工程指示 / 要求簡箋(E.I.)

工程指示編號：EI / 1875

工程名稱：青衣 明翹匯

工程項目：鋁摺件加工圖(單元件幕牆防火棉托)

美特鋁質有限公司 MIDI Aluminium Fabricator Ltd.		工程號	J861	類別	物料號	-
修改	-	採用工廠	地盤	✓	制圖	W.E.X
日期	-	材料顏色	CHROME	圖紙名稱	防火棉托加工圖	復核
				材料	1.5mm厚鋁板	批准
						單件重量 (KG)

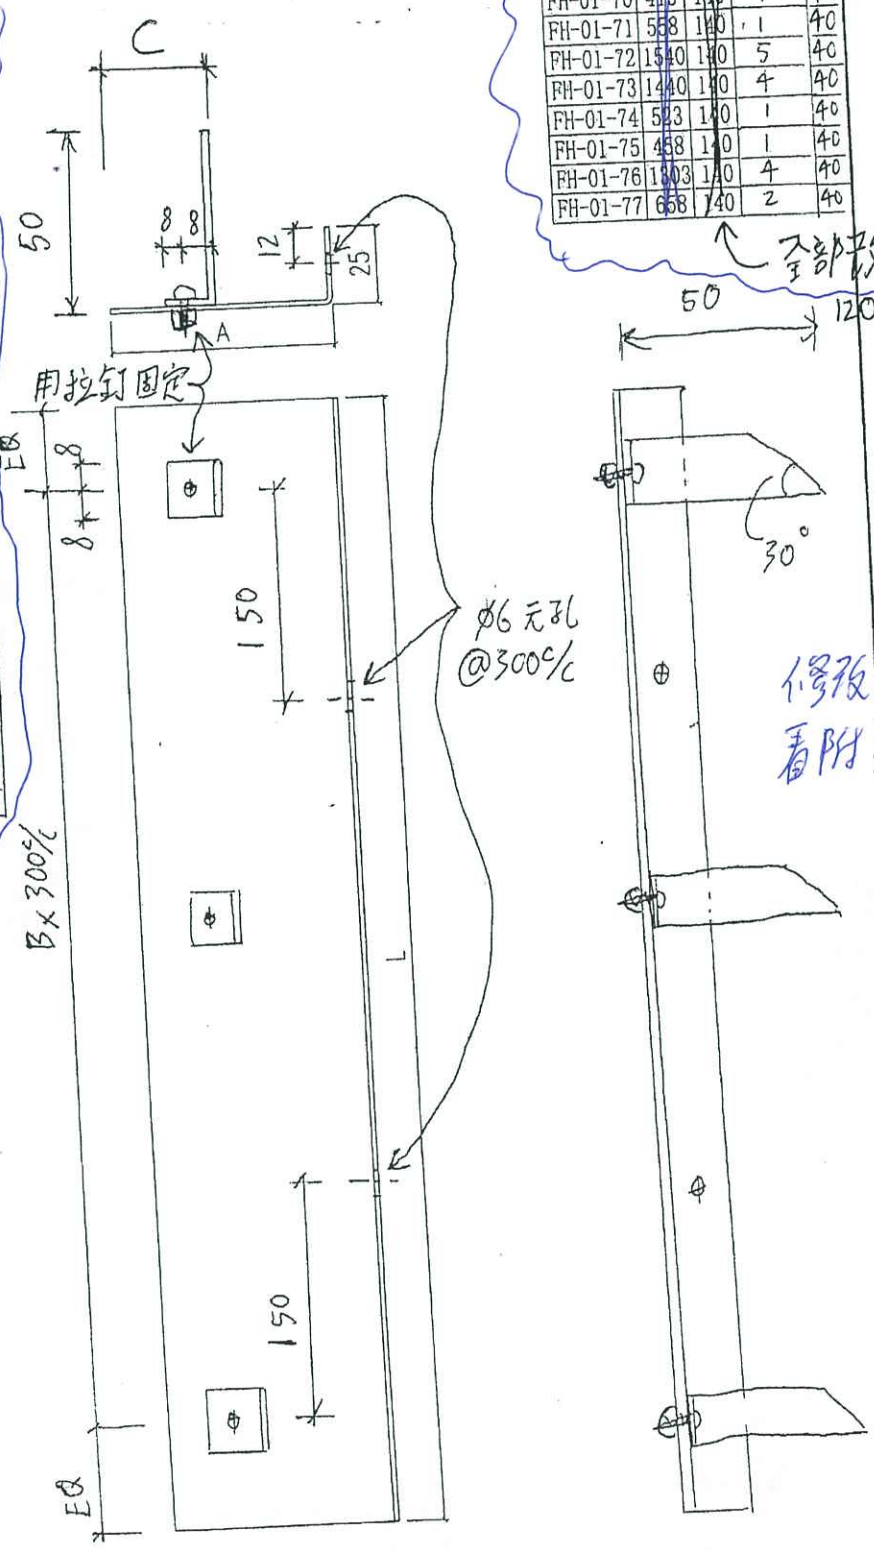
全部改成 50

全部改成

幕牆棉托
料兩端，長度
分別，要求再改。
厚度 20mm。
因吊裝單件
時，有碰撞

全部改成50

修改尺寸看附頁三

修改尺寸看附頁三

按地盤要求 修改

附頁一是地盤要求

附頁二和三是修改加工圖資料

部件編號	L	A	B	C
FH-01- 01	385	50	1	15
FH-01- 02	483	50	1	15
FH-01- 03	618	50	2	15
FH-01- 04	1410	50	4	15
FH-01- 05	418	50	1	15
FH-01- 06	1263	50	4	15
FH-01- 07	495	50	1	15
FH-01- 08	432	50	1	15
FH-01- 09	907	50	3	15
FH-01- 10	1400	50	4	15
FH-01- 11	433	50	1	15
FH-01- 12	473	50	1	15
FH-01- 13	318	50	1	15
FH-01- 14	818	50	2	15
FH-01- 15	518	50	1	15
FH-01- 16	1500	50	5	15
FH-01- 17	168	50	1x150c/c	15
FH-01- 18	368	50	1	15
FH-01- 19	460	50	1	15
FH-01- 20	1480	50	5	15
FH-01- 21	1940	50	6	15
FH-01- 22	1235	50	4	15
FH-01- 23	2080	50	1	15
FH-01- 24	1730	50	5	15
FH-01- 25	1790	50	6	15
FH-01- 26	1105	50	3	15
FH-01- 27	1720	50	5	15

FH-01- 70	373	120	1	40
FH-01- 71	518	120	1	40
FH-01- 72	1500	120	5	40
FH-01- 73	1400	120	4	40
FH-01- 74	483	120	1	40
FH-01- 75	418	120	1	40
FH-01- 76	1263	120	4	40
FH-01- 77	618	120	2	40
